## Technische Mitteilung / Service Bulletin

**Technische Mitteilung Nr. / Datum:** TM TAE 601-0006, Erstausgabe / 30.03.2007  
**Service Bulletin No. / Date** TM TAE 601-0006, initial issue / March 30, 2007

**Betrifft:** Verschlauchung Ladeluftkühler - Ansaugbrücke  
**Subject:** Hose System Intercooler – Intake Manifold

**Betroffenes Luftfahrtgerät:** Cessna 172 mit TAE 125-01 Einbaukit  
**Type affected:** Cessna 172 with Installationkit TAE 125-01

**Bild 2 / Figure 2**

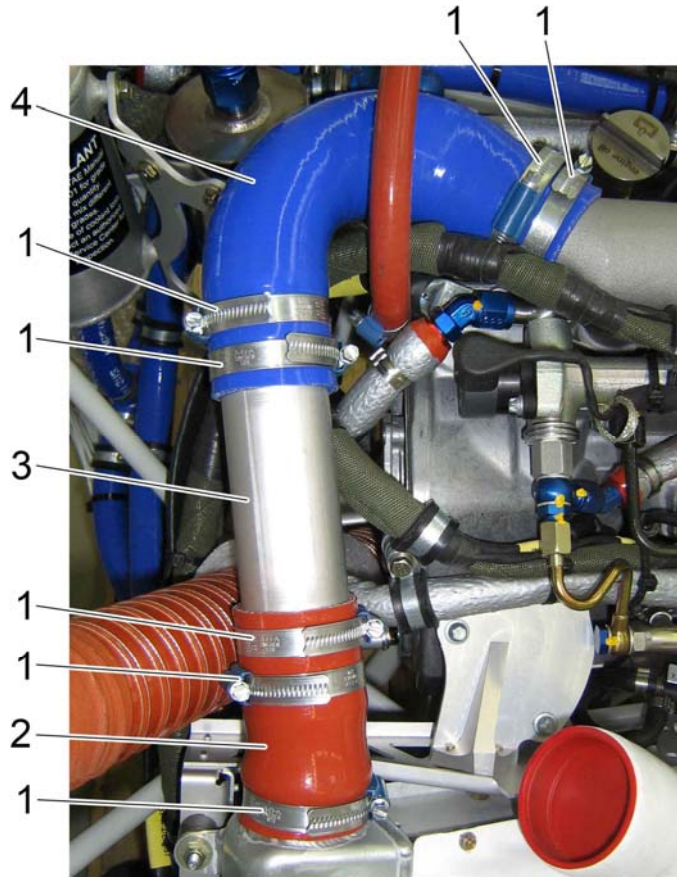
7. Den Silikonschlauch, den Schlauchbogen und die Schlauchklemmen gemäß Bild 2 ausrichten.

■ ACHTUNG: Die Schlauchklemmenpaare dürfen nicht einseitig ausgerichtet werden!

■ ACHTUNG: Die Schlauchklemmen dürfen nicht an anderen Bauteilen scheuern!

7. *Arrange the silicone hose, the silicone elbow hose and the clamps according to Figure 2.*

■ **CAUTION:** *The clamp pairs must not be arranged one-sided!*

■ **CAUTION:** *Chafing of the clamps against other parts must be avoided!*

Bild 3 / Fig. 3

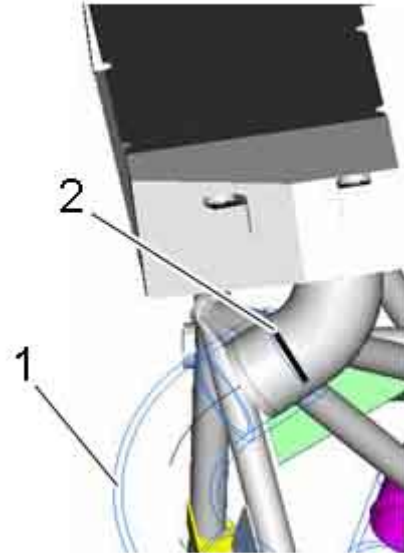
10. Die Schlauchenden für eine Rutschkontrolle mit Rutschmarkierungen versehen. Siehe Bild 3.

9. Apply torque seal to all clamps.
10. Make slip marks at the end of the hoses for a later slip check.  
See Fig. 3.
